Deiliskipulagið "Örfirisey - deiliskipulagsbreyting Vesturhöfn"

Grandagarður 14 ehf
VERKKAUPI / EIGANDI
BREYTING Á DEILISKIPULAGINU "ÖRFIRISEY - VESTURHÖFN" VEGNA GRANDAGARÐS 14.
Grandagarður 14
GATA/STAÐSETNING

Deiliskipulagsuppdráttur	STADGR.:	0-1- 114501
	BLADST/ERD:	A2
	ÚTGÁFA DAGS:	03.04.2017
	TEIKNAD:	JDA
	YFIRFARID:	GBV

DEILISKIPULAG, EFTIR BREYTINGU 1:1000

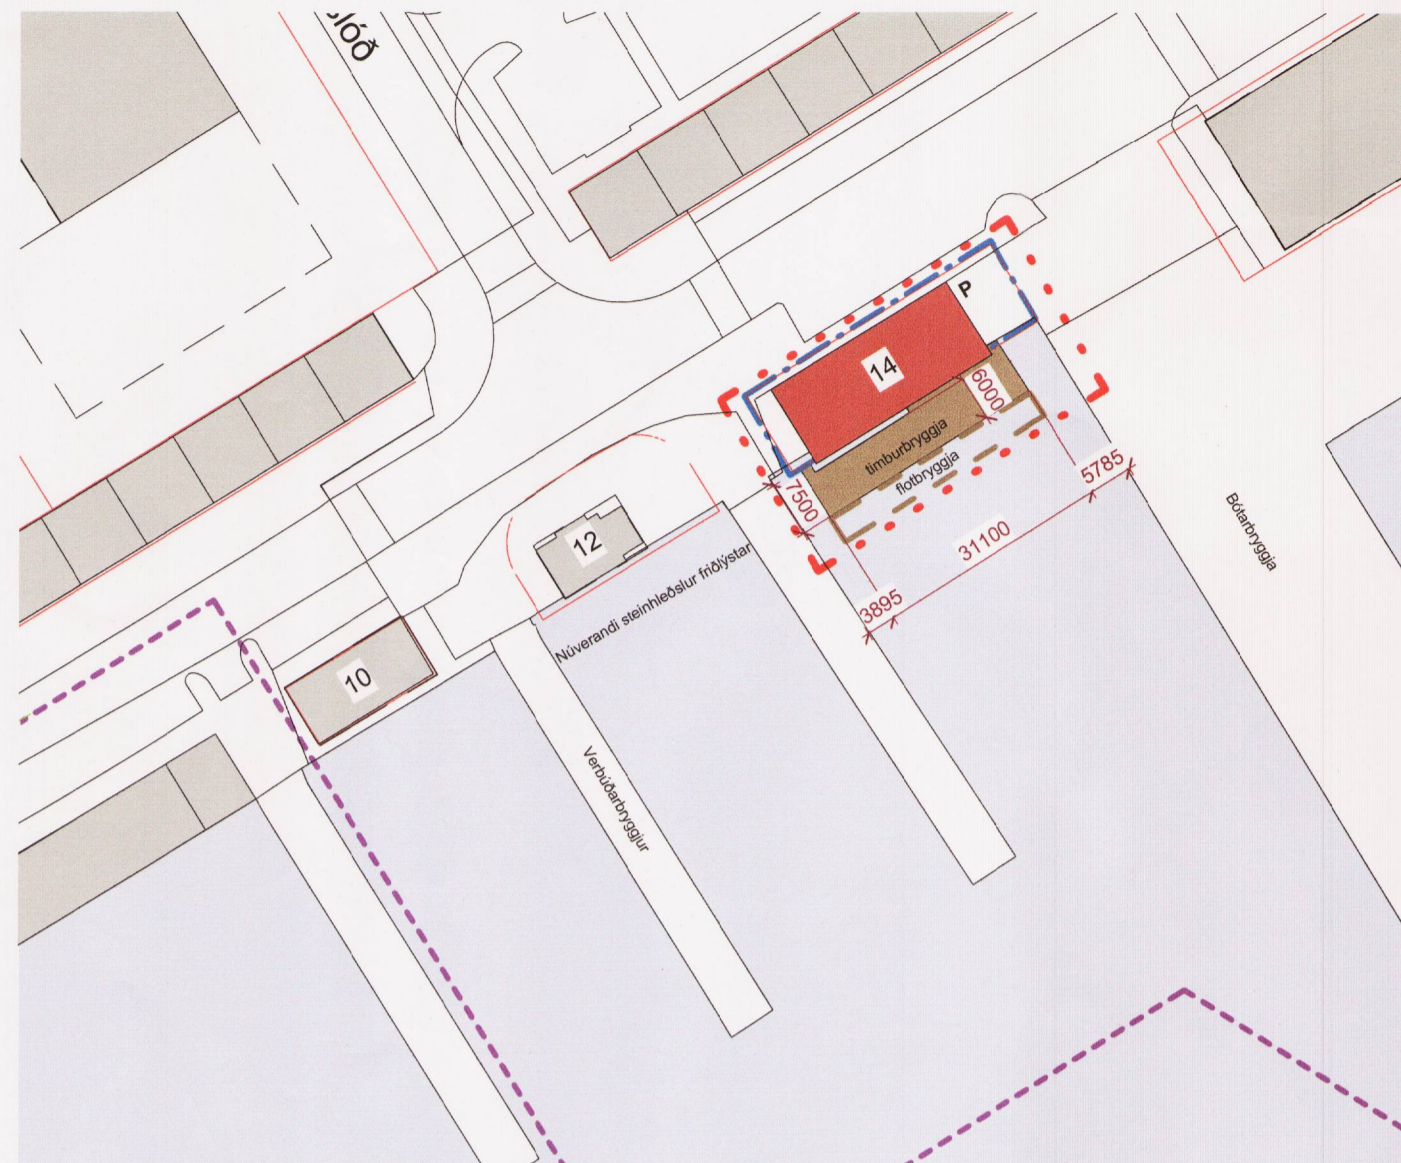
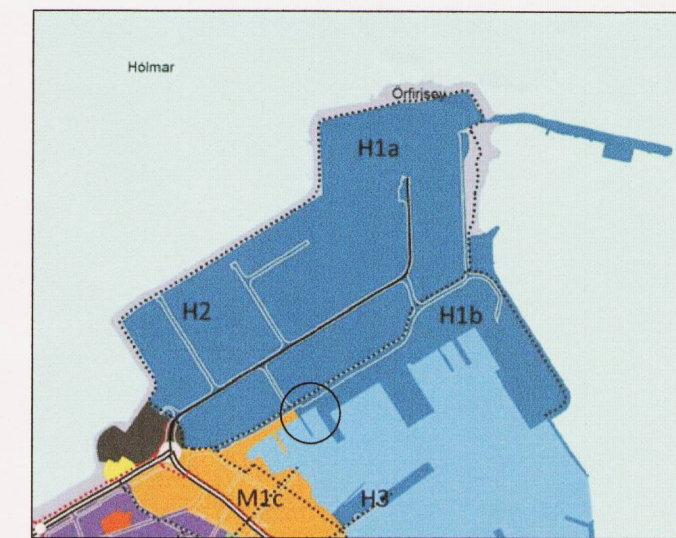
Breytingin felur í sér að gert er ráð fyrir nýrri timburbyggju fyrir gesti fyrirhugaðs veitingastaðar á 1. og 2. hæð ásamt breytingum á húsinu sjálfu. Utan á timburbyggjunni er gert ráð fyrir flotbyggju sem Slysavarnarfélagið Landsbjörg hefur afnot og aðgang að.

Gert er ráð fyrir að endurvekjja fyrrnefnda stóru opnun á húsinu sunnanmegin með því að rífa bogadregna vegginn frá 1998 og þess í stað setja upp glerflöt á sama stað og upphaflegi hurðarflakinn var. Þá er létt gólf frá 1998 rífið og upphaflega 2ja hæða rýmið endurvakið. Gert er ráð fyrir veitingarekstri á 1. og 2. hæð hússins og mun 2ja hæða rýmið og svalir umhverfis það nýtast sem veitingasalur með útsýni yfir höfnina. Til þess að opna veitingastaðinn á jarðhæð betur gagnvart götu eru gluggar austan megin við aðalinngang verði gerðir gólfsíðir. Veitingastaðurinn skal vera opin almenningi allan daginn a.m.k. frá hádegi og ekki er heimilt að byrgja fyrir glugga.

Hafnarmegin við húsið er gert ráð fyrir að byggð verði ný timburbyggja sem nýtt verði fyrir útteingar. Framan við bryggjuuna yrði gerð flotbyggja sem myndi nýtast Slysavarnafélaginu áfram. Gluggar á jarðhæð verða gólfsíðir. Grandagarður 14 er samkvæmt samþykktu deiliskipulagi merktur sem "verndun 20. aldar bygginga" og verða allar breytingar á húsinu unnar í samráði við Minjastofnun Íslands.

Ný bryggja á ekki að skerða núverandi hafnargarð en á að uppfylla eftirfarandi skilyrði:

- Grjótvörn verði gerð sýnileg með lýsingu, og inndregin frá húsi að hluta til.
- Efni og handrið bryggjunnar verða í samræmi við þau efni sem eru í bryggju við Sjóminjasafn, Grandagarði 8.
- Bryggjan skal vera opin almenningi allan sólarhringinn og ekki er heimilt að loka henni. Slysavarnarfélagið skal einnig hafa aðgang að bryggjunni allan sólarhringinn.
- Frágangur verður í samvinnu við Minjastofnun Íslands.
